# 設計変更詳細

対象型式	変更時期	新型式	対象サイズ
600RB(-T)	2007年3月	600RB-N(-T)	8A~50A
400RB		400RB-N	65A、80A

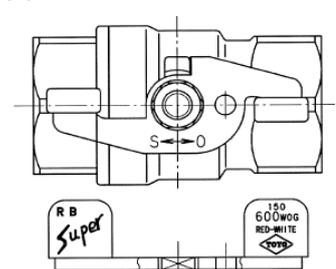
変更内容		
項目	変更前	変更後
全面設計変更		全面設計変更のため部品互換性なし
ハンドル形状	レバーハンドル (50A以下)	
	(65A, 80A)	
ハンドル形状	Tハンドル

スパナ掛け形状		
	呼び径 15A, 20A	
鑄出し表示		
	3/4	
寸法		・面間、高さ寸法変更(表1参照)
